リコール届け出に伴う建設機械の事故防止について

リコールの届け出に伴う建設機械の事故防止について

建設機械に係わるリコール届出一覧 (期間:平成20年4月~6月分)

改善箇所説明図

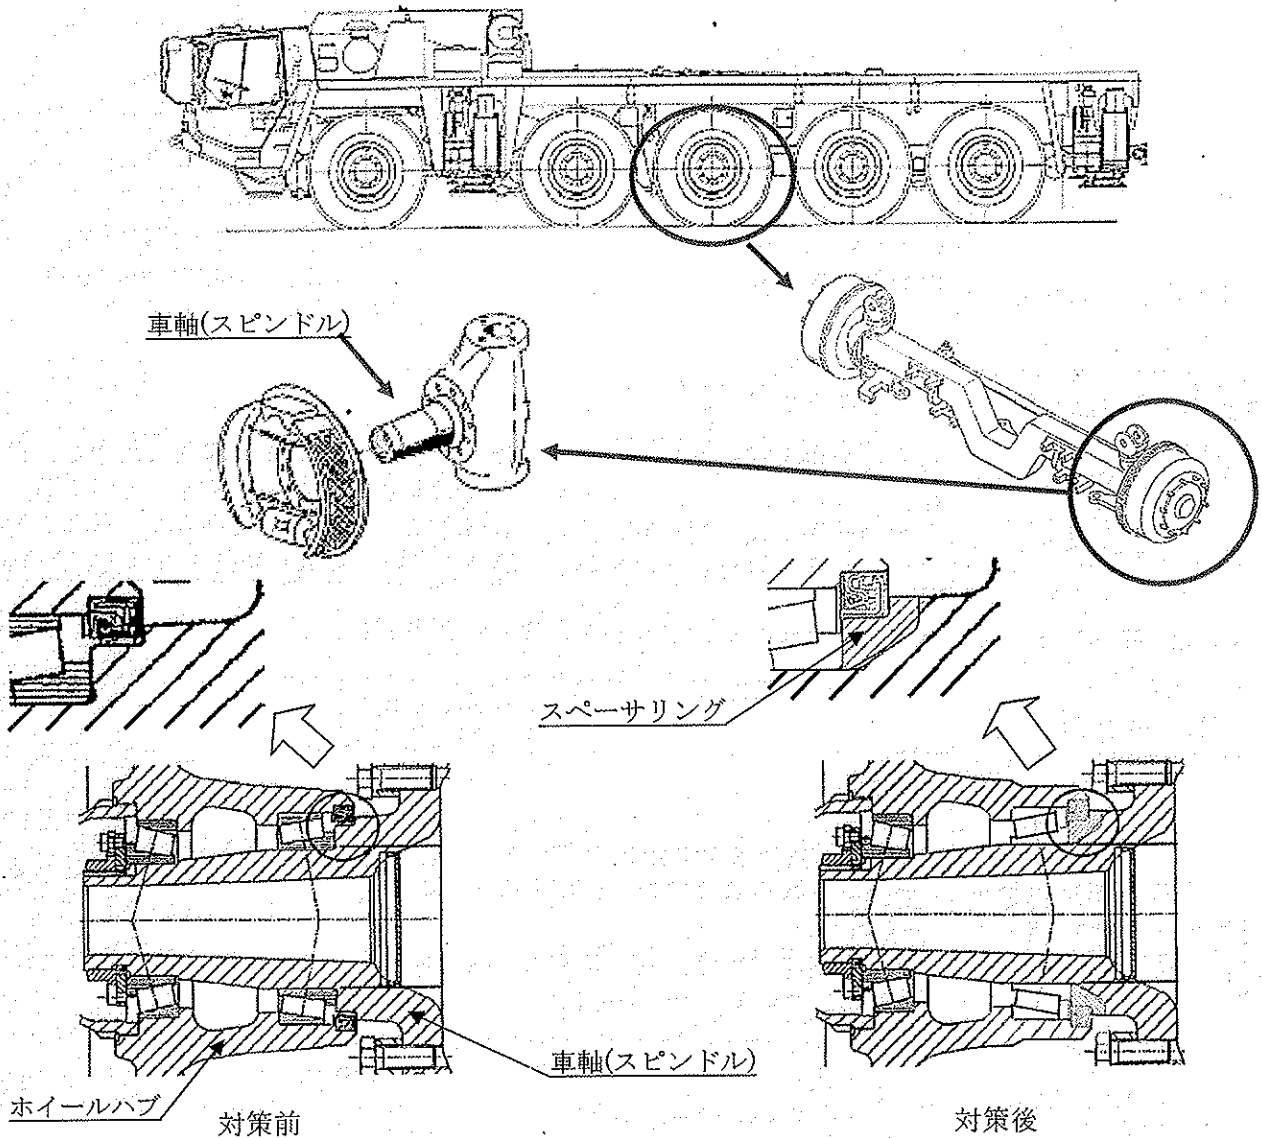
クレーン用台車にクレーン部を装着したままで現場内を移動した場合、第3車軸（スピンドル）部に材料の疲労限を超える応力が発生することがある。そのため、そのまま使用を続けると、当該スピンドルに亀裂が入り、最悪の場合、クレーン部を装着しない状態で一般路走行時に車輪が脱落するおそれがある。

全車両、当該スピンドル部を対策品に交換する。

識別：アクスルハウジング下面に白色のペイントマークをする。

改善箇所説明図 (通称名GD755-3)

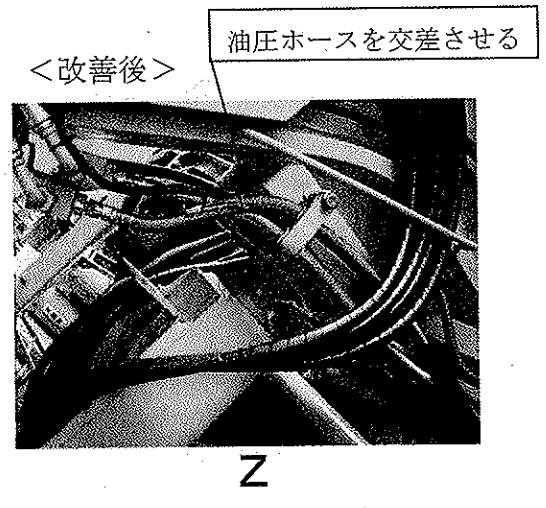
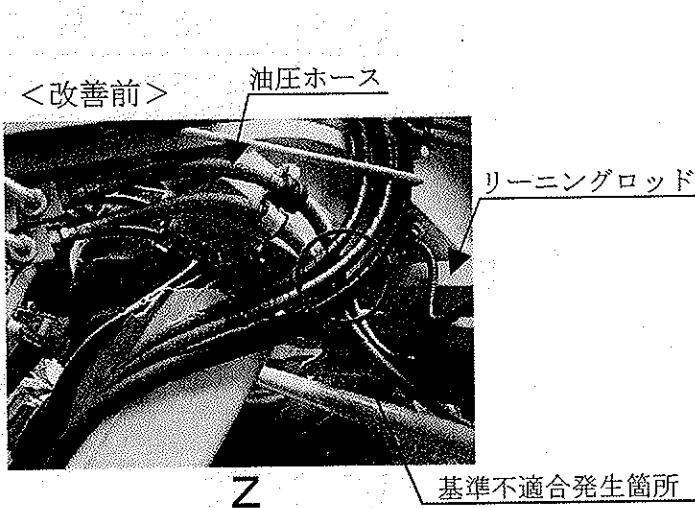
かじ取りシリンダの組立工程において、油圧ホースの固定位置が不適切なため、タイヤを傾けた状態(リーニング状態)でかじを大きく切ると、油圧ホースがリーニングロッドと干渉するものがあり、そのまま使用を続けると、当該ホースが損傷し、最悪の場合、ホースに穴が開き作動油が漏れ、かじ取り操作ができなくなるおそれがある。

改善措置の内容 : 全車両、かじ取シリンダの油圧ホースを正規な状態に組み立て直す。

識別 : 外観(油圧ホース径路)で識別する。

【改善箇所説明図】

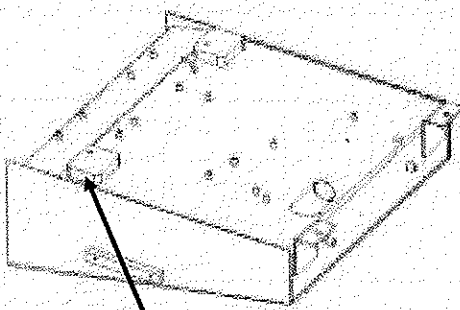
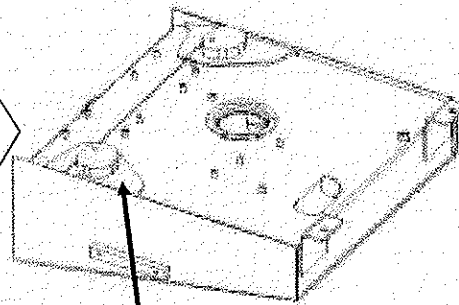
マウントプレートの
溶接部に亀裂が
入る

燃料タンクの支持部の強度が不足しているため、走行中または作業中の振動等により、当該支持部に亀裂が発生するものがある。そのため、そのまま使用を続けると、最悪の場合、燃料が漏れるおそれがある。

9mmのあて板を追加

燃料タンク天板と、マウントプレート間に、9mmのあて板を追加し、急激な板厚の変化をなくすことで、応力集中をさけた。
実車応力測定を実施し、車体寿命をクリアすることを確認した。

【改善箇所説明図 ①】

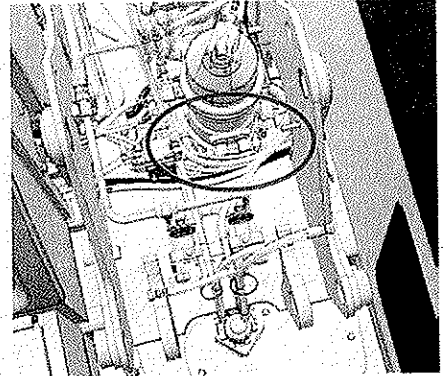
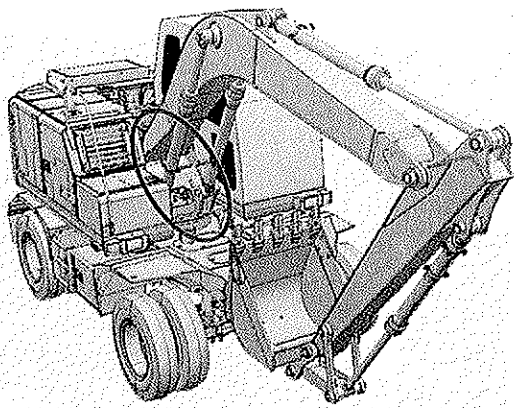
走行用油圧配管において、配管固定金具のボルトの締付トルクが不足しているもの、および配管継手の強度が不足しているものがあるため、車体の振動等により当該ボルトが緩み、配管継手に亀裂が発生する場合がある。そのため、そのままの状態で使用を続けると、作動油が漏れ、最悪の場合、走行ができなくなるおそれがある。

全車両、配管固定金具の座金を対策品に交換し、ボルトを適正トルクで締付ける。また配管継手を点検し、強度が不足しているものは対策品に交換する。

識別：配管固定金具、及び配管継手表面に白ペンキを塗布し、識別する。

【改善箇所説明図 ②】

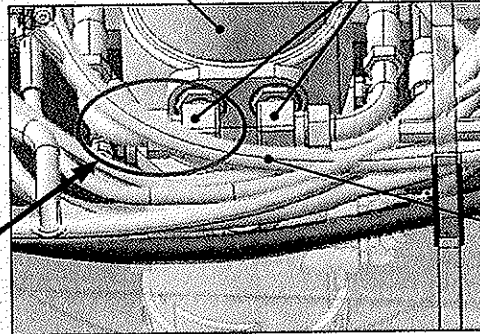
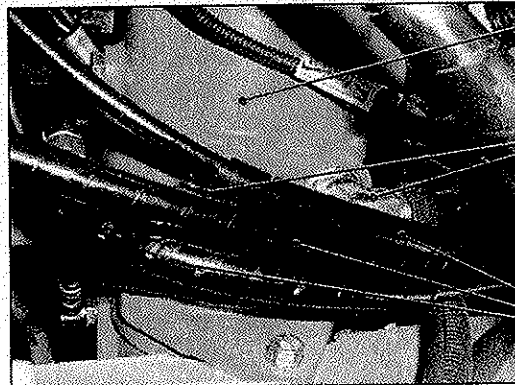
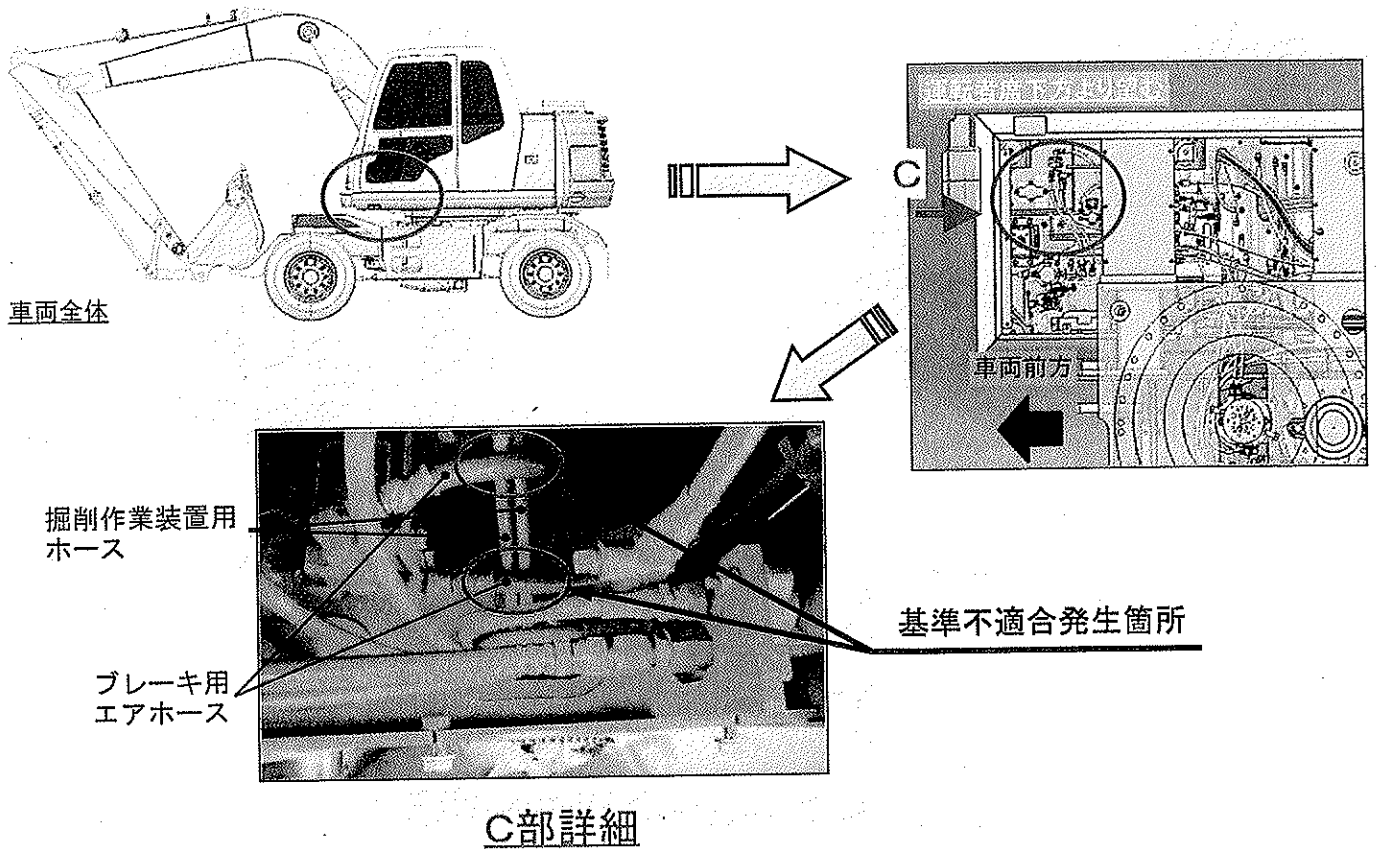
走行用油圧ホースの配置が不適切なため、旋回継手の配管継手と接触するものがある。そのため、そのままの状態で使用を続けると、車体の振動等によりホースが摩耗し、作動油が漏れ、最悪の場合、走行できなくなるおそれがある。

全車両、走行用油圧ホースに保護部材を追加する。また、ホースを点検し、摩耗しているものは新品に交換する。

識別：ホースの保護部材が装着されていることで識別する。

【改善箇所説明図 ③】

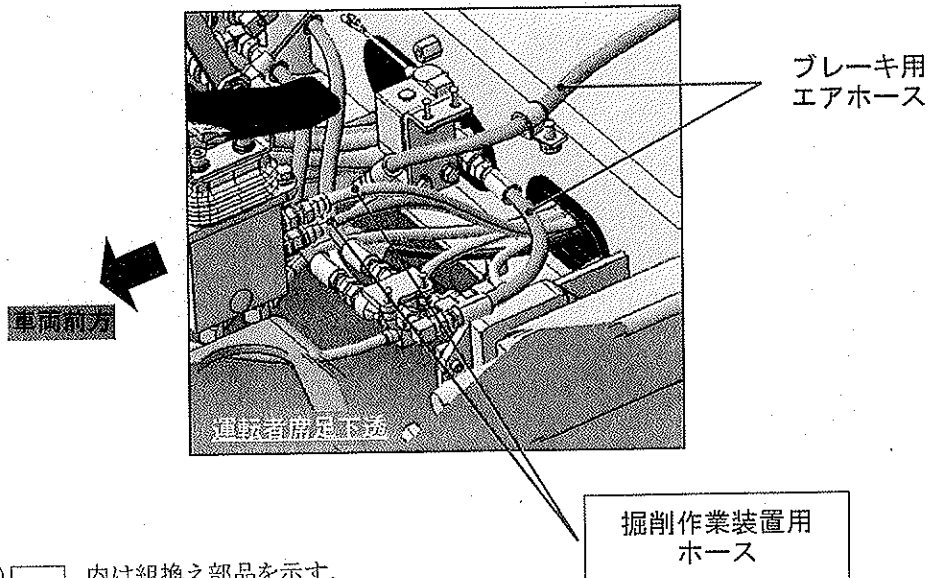
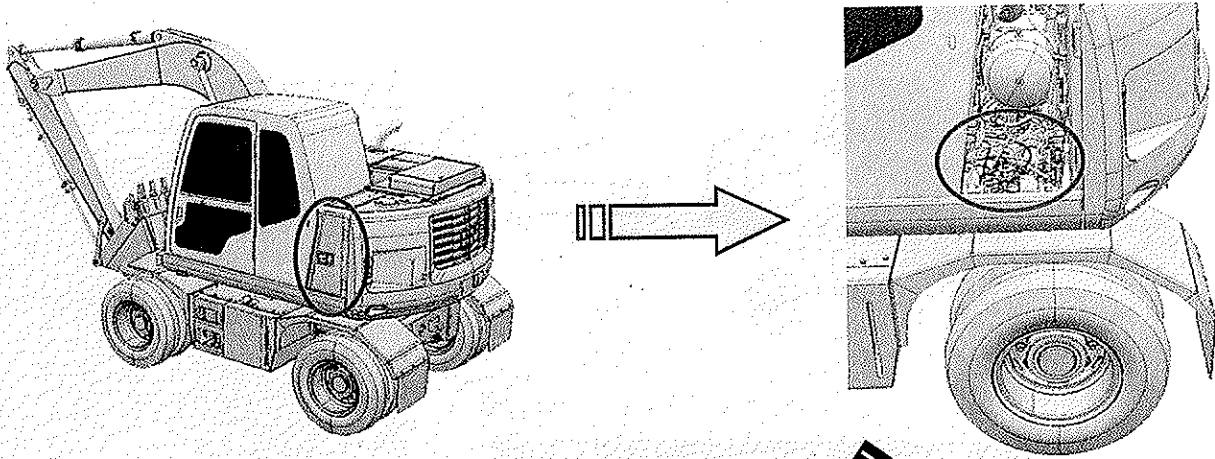
掘削作業装置用ホースの配置が不適切なため、ブレーキ用エアホースと接触するものがある。そのため、そのままの状態で使用を続けると、車体の振動等によりエアホースが摩耗し、エアが漏れ、最悪の場合、制動力が低下するおそれがある。

全車両、ホースの配置を点検し、不適切なものは組み直す。また、ホースを点検し、摩耗しているものは新品と交換する。

識別：掘削作業装置用ホースの配置にて識別する。

【改善箇所説明図 ④】

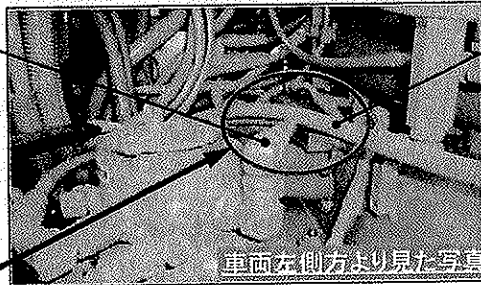
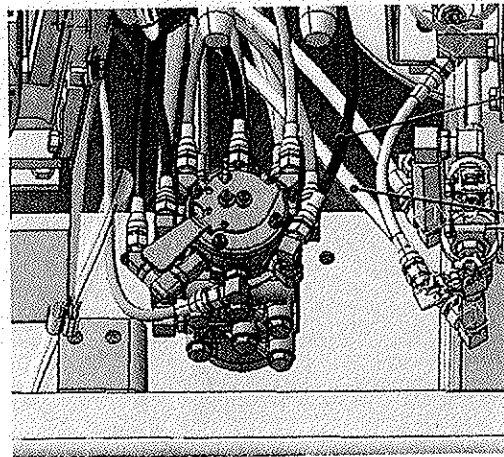
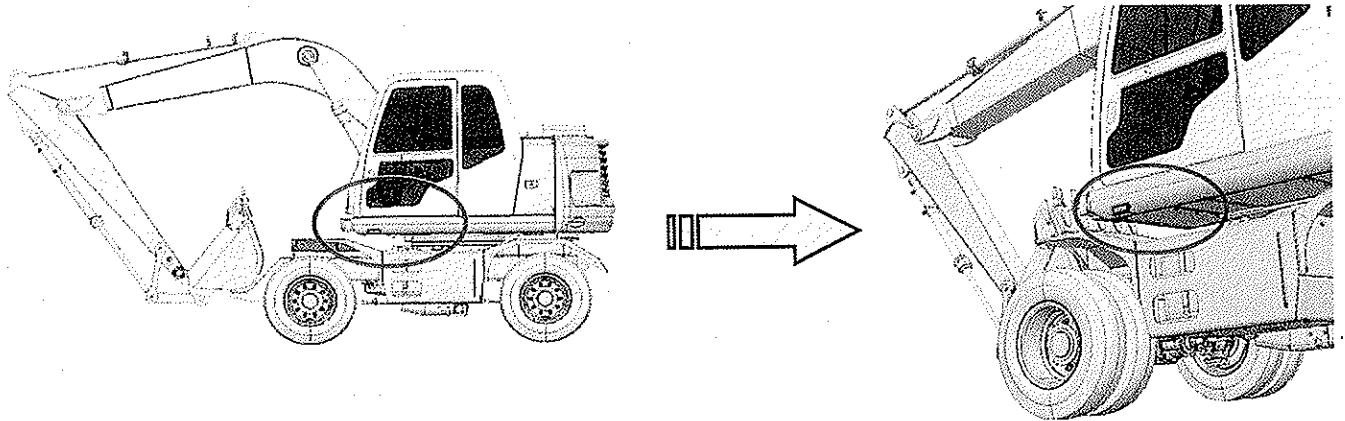
走行用油圧ホースの配置が不適切なため、掘削作業装置用ホースと接触するものがある。そのため、そのままの状態で使用を続けると、車体の振動等によりホースが摩耗し、作動油が漏れ、最悪の場合、走行できなくなるおそれがある。

全車両、ホースの配置を点検し、不適切なものは組み直す。また、ホースを点検し、摩耗しているものは新品と交換する。

識別：掘削作業装置用ホースの配置にて識別する。

【改善箇所説明図 ⑤】

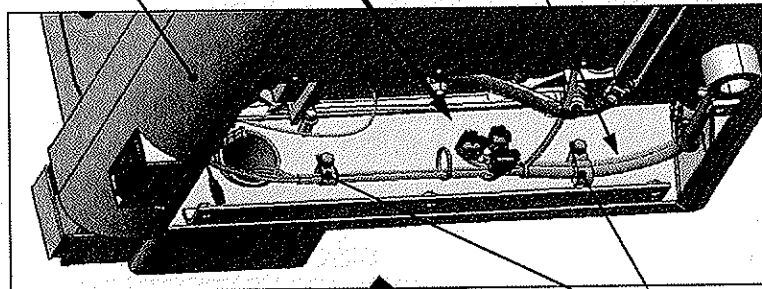
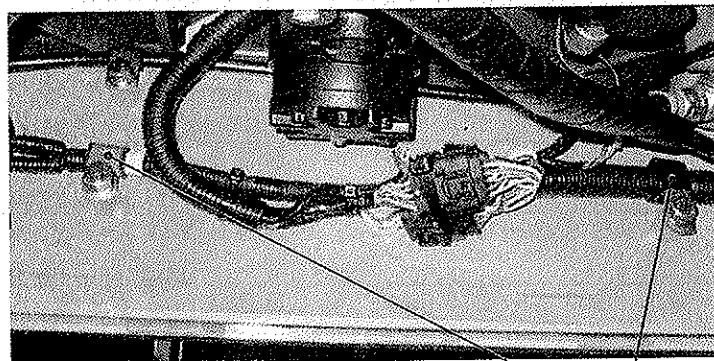
電気配線の取付が不適切なため、運転者席下部のフレームと接触するものがある。そのため、そのままの状態で使用を続けると、車体の振動等により配線が損傷し、最悪の場合、方向指示器が作動しなくなるおそれがある。

全車両、電気配線の固定位置を変更する。また、電気配線を点検し、摩耗しているものは新品と交換する。

識別：電気配線の固定位置で識別する。

改善箇所説明図

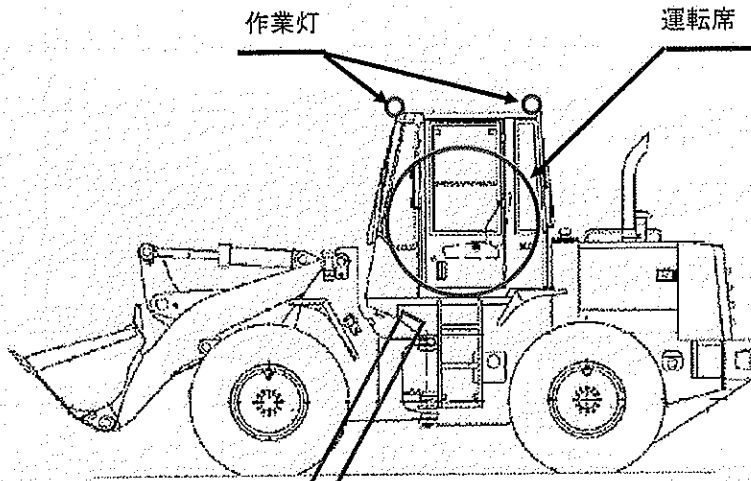
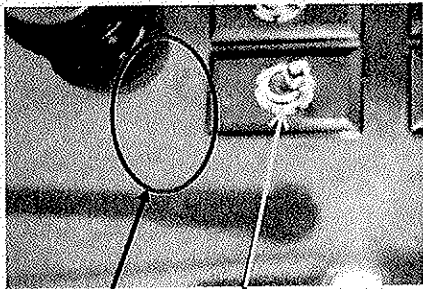
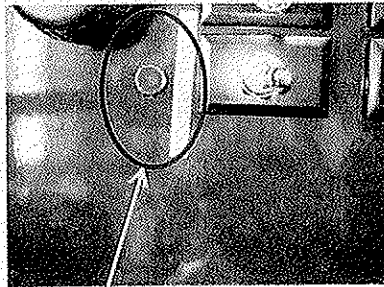
〔 走行中に使用しない灯火(作業灯)において、運転者席で点灯状態を確認できる装置を備えていないものがあり、保安基準に適合していないおそれがある。 〕

〔 全車両、点灯状態を確認できる装置の有無を点検し、取り付けられていない場合は取り付ける。 〕

改善箇所説明図

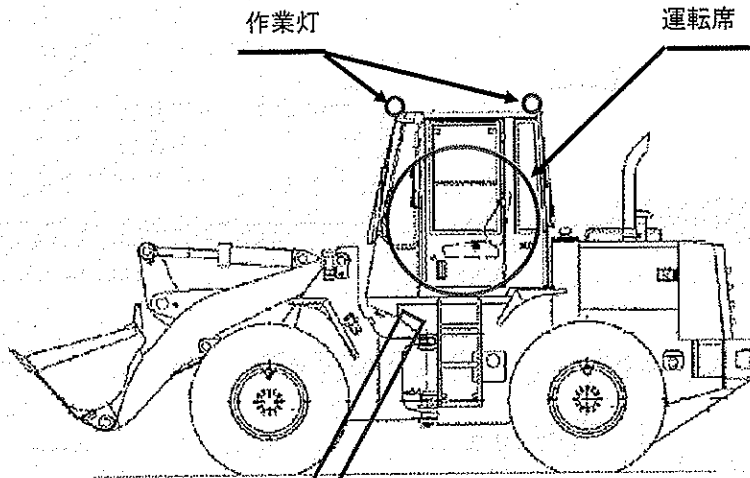
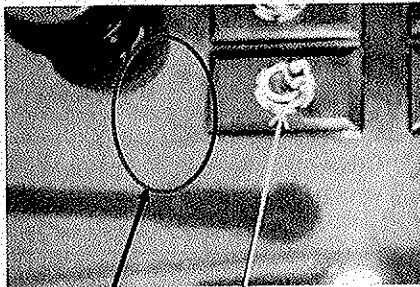
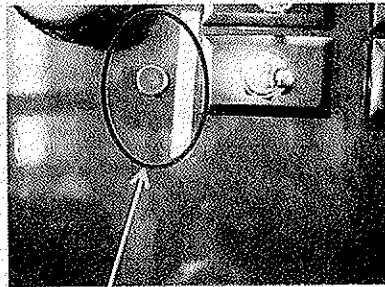
〔 走行中に使用しない灯火(作業灯)において、運転者席で点灯状態を確認できる装置を備えていないものがあり、保安基準に適合していないおそれがある。 〕

〔 全車両、点灯状態を確認できる装置の有無を点検し、取り付けられていない場合は取り付ける。 〕

改善箇所説明図

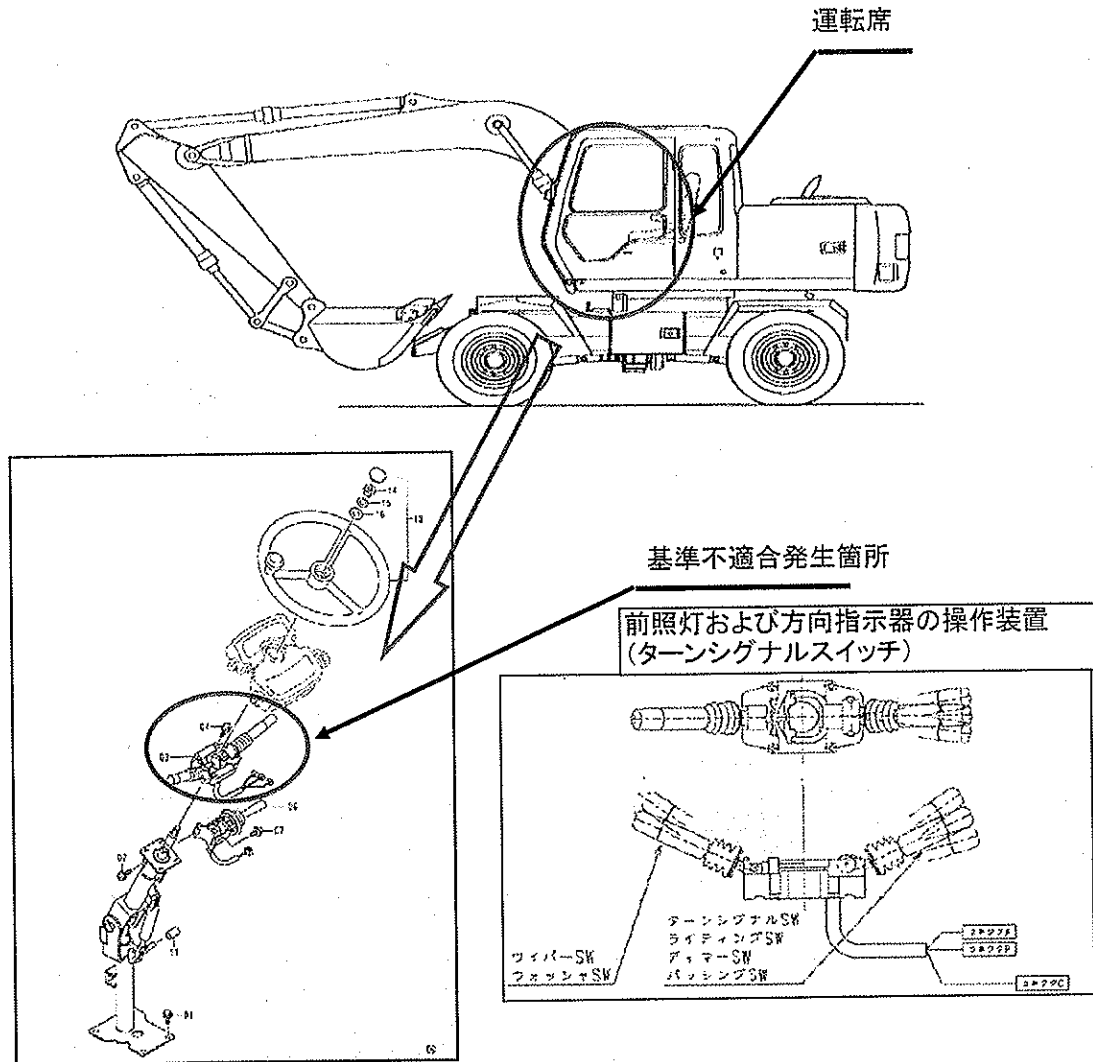
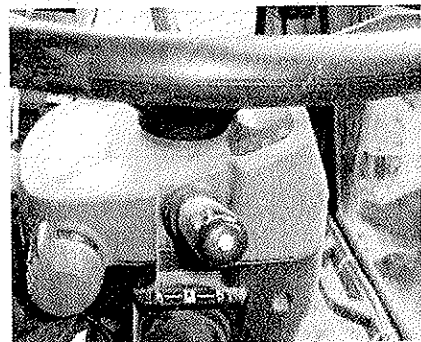
前照灯および方向指示器の操作装置において、走行用前照灯用スイッチの接点部の形状に不適切なものがあるため、走行用前照灯点灯時に左の方向指示器を作動させると、走行用前照灯が消灯するおそれがある。

全車両、当該装置を点検し、不適切な場合は、当該装置を良品に交換する。

識別: 前照灯および方向指示器の操作装置の
前照灯操作部先端に白ペンにてマーキングを行う

改善箇所説明図

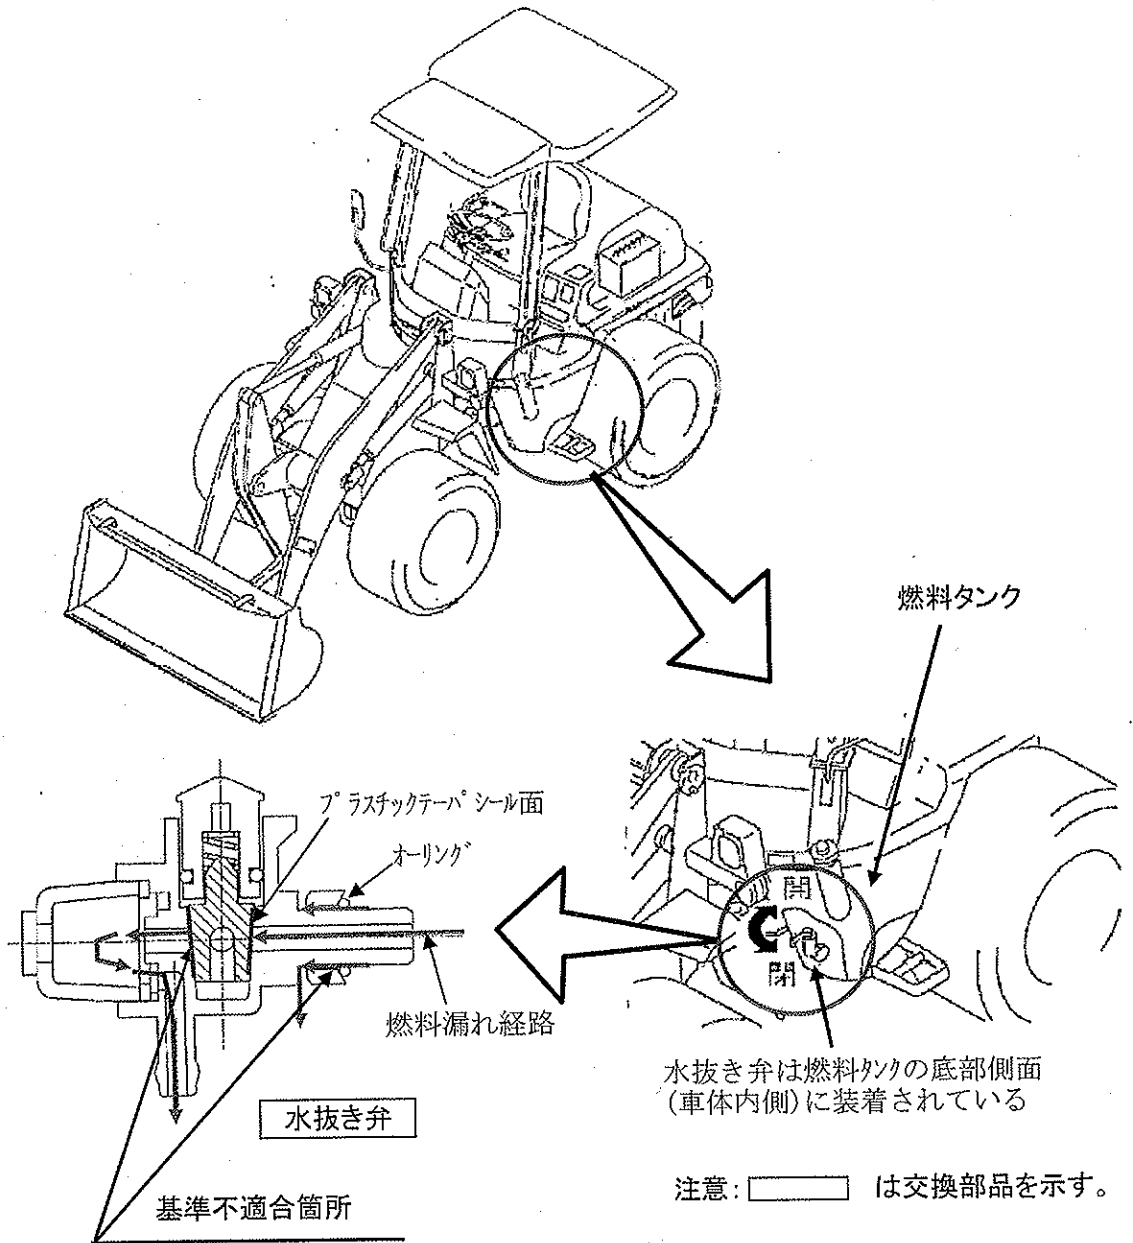
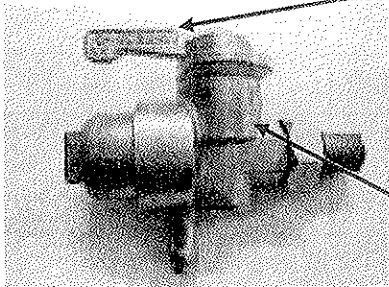
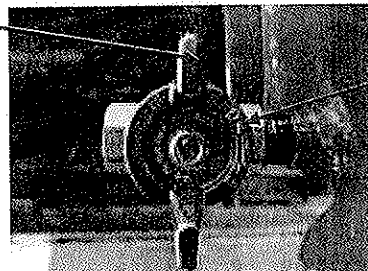
〔燃料タンク下部に装着されている水抜き弁の気密性が不足しているものがある。そのため、水抜き弁から燃料が漏れるおそれがある。〕

全車両、対策品の水抜き弁に交換する。

水抜き弁のレバー形状が異なるので識別可能。
